**CONSULTATION DU PUBLIC PAR VOIE ELECTRONIQUE
LOI INDUSTRIE VERTE**

**AUTORISATION ENVIRONNEMENTALE POUR
L'AMENAGEMENT D'UNE MANUFACTURE SUR LA
COMMUNE DE TORCY (71)**

PRESENTE PAR ALCE JOAILLERIE DU GROUPE MCGP

RAPPORT DU COMMISSAIRE ENQUETEUR

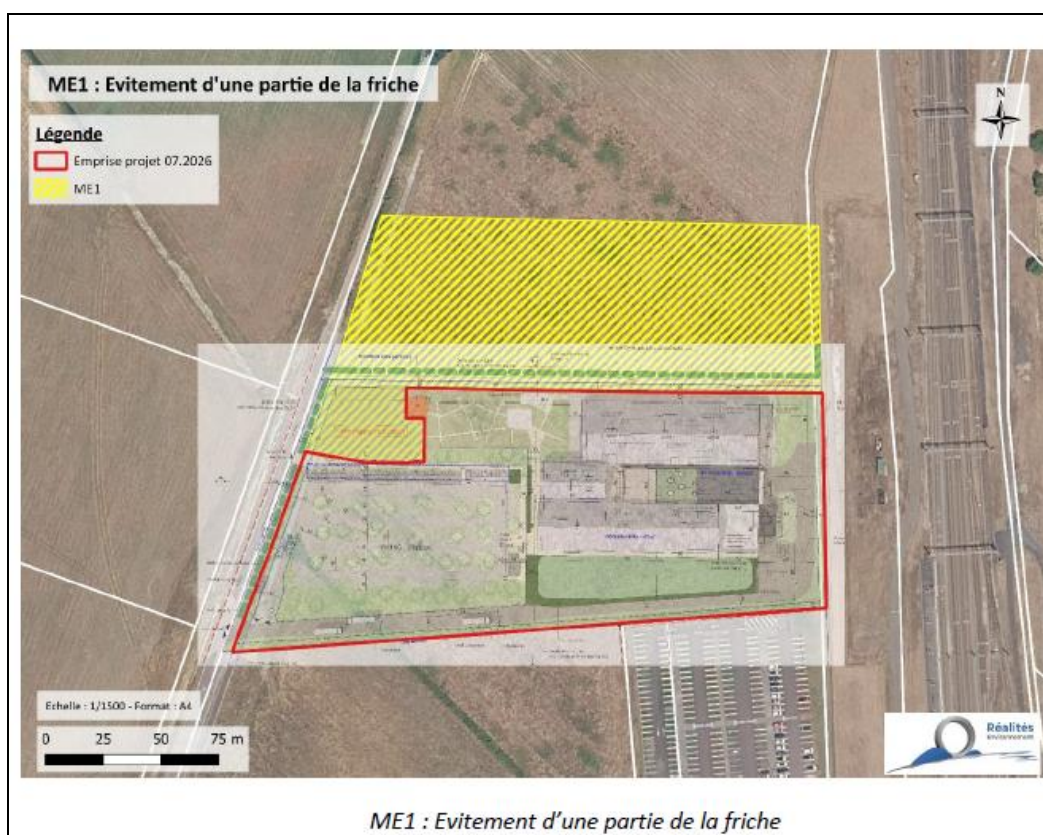
- Cohérence chronologique entre le plan masse de référence et les compléments transmis à la police de l'eau. Étude d'incidence Socotec (20/02/2026), Figure 29, p.82 ; courrier de réponse à la demande de complément n°1 (24/03/2026). Le plan masse illustrant les incidences sur la zone humide, présenté dans l'étude d'incidence, est daté du 28 janvier 2025. Le courrier de réponse à la demande de compléments de la police de l'eau, daté du 24 mars 2026, mentionne quant à lui une analyse du bureau d'études Réalités Environnement portant la même date concernant le traitement de la Bergeronnette printanière dans la demande de dérogation espèces protégées. Le maître d'ouvrage peut-il clarifier si le plan masse intégrant les impacts sur la zone humide a fait l'objet de modifications entre janvier 2025 et mars 2026, et si oui, préciser la nature de ces modifications ainsi que leur incidence sur les surfaces de zone humide impactées et sur le dimensionnement de la mesure de compensation ?

- Le dossier de dérogation espèces protégées versé au dossier présente un historique des versions du plan de masse du projet, dont la version V5 est datée de juillet 2026. L'arrêt d'ouverture de l'enquête publique ayant été pris antérieurement, cette version constitue une

modification du plan de masse intervenue après l'ouverture de la procédure. Le maître d'ouvrage peut-il préciser si cette version V5 du plan de masse, qui modifie l'emprise du projet par rapport aux versions précédentes, a fait l'objet d'une information du commissaire enquêteur et du public dans les conditions prévues à l'article R. 123-13 du code de l'environnement, et si le dossier soumis à enquête a été mis à jour en conséquence ?

Le plan de masse a été réduit au fil de l'instruction. Les compléments du dossier indiquent une emprise projet finale de 22 860 m² et une surface de 14 140 m² évitée entre les versions antérieures du plan et la version actualisée. Cette réduction participe directement à la diminution des impacts sur les habitats et sur l'avifaune.

Le projet a fait l'objet de plusieurs optimisations successives, dont une version V5 du plan de masse datée de juillet 2026. Cette évolution s'inscrit dans la continuité des demandes de compléments formulées par l'administration et a principalement pour objet de réduire l'emprise du projet, de clarifier les zones évitées, les zones impactées et les zones de compensation. Les compléments transmis dans le cadre de l'instruction ont été produits afin de consolider le dossier, de répondre aux observations de l'administration et de rendre les mesures ERC plus lisibles. Ils n'ont pas pour objet de modifier la nature du projet, mais de préciser son emprise finale et les mesures environnementales associées. Le maître d'ouvrage rappelle que les pièces versées au dossier public l'ont été dans le cadre de la procédure conduite par l'autorité compétente et sous le

Les modifications apportées au plan de masse font suite à une demande de complément formulée par l'organisme instructeur. Selon les éléments communiqués par le pétitionnaire, cette modification a été soumise à la DDT, laquelle a considéré qu'elle ne remettait pas en cause la complétude ni la régularité de la demande. Effectivement l'évolution apportée au plan de masse :

- ne change pas la nature du projet,
- ne modifie pas substantiellement son objectif et sa destination,
- ne remet pas en cause ses principales caractéristiques,
- ne bouleverse pas son emprise ou son fonctionnement.
